# St. Hedwigs Kummer über

## Nachrichten zur geplanten Kunstzerstörung in der Kathedrale zu Berlin 2017\_1

#### Gespräch mit Leo Zogmayer \_aufgezeichnet von Dipl.-Ing. Architekt W. J. Kohl \_Dezember 2017 Teil A

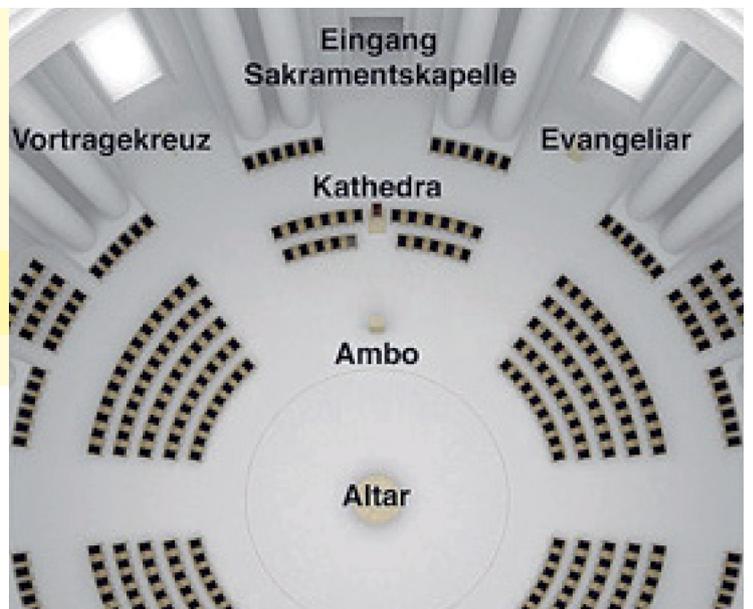
„Die Orgel ist nicht Teil unserer Planung“ (Aussage des Planungsbeauftragten Leo Zogmayer)

Im Siegerentwurf des Realisierungswettbewerbs vom Juni 2014 fehlt die Klais-Orgel.

Bei einem Umbau nach diesem Entwurf hätte die Klais-Orgel keinen Platz mehr.

Doch durch die Stolperstufe um den Altar würde der Bewegungsraum am Altar eingeengt und die Geistlichen wären gefährdet, beim Zelebrieren zu stürzen.

**Die Platzkapazität würde durch Umbau stark reduziert:**

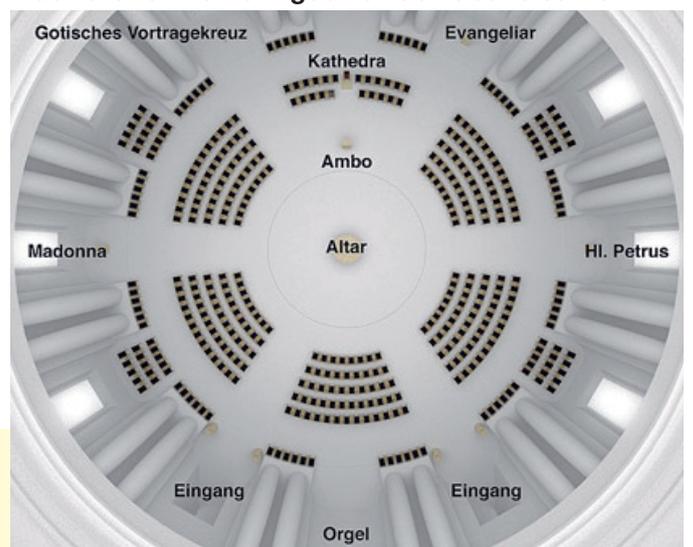
- Wettbewerbsentwurf: **364** Sitzplätze bei Festmessen
- Umbauplanung 2017: nur noch **316** Sitzplätze
- Kathedrale im Bestand bietet mind. **404** Sitzplätze

Ungelöste Details – weniger Informationen:  
Wesentlich weniger Plätze nach Umbau, ohne Altarkreuz, Orgel u. Kryptazugang.
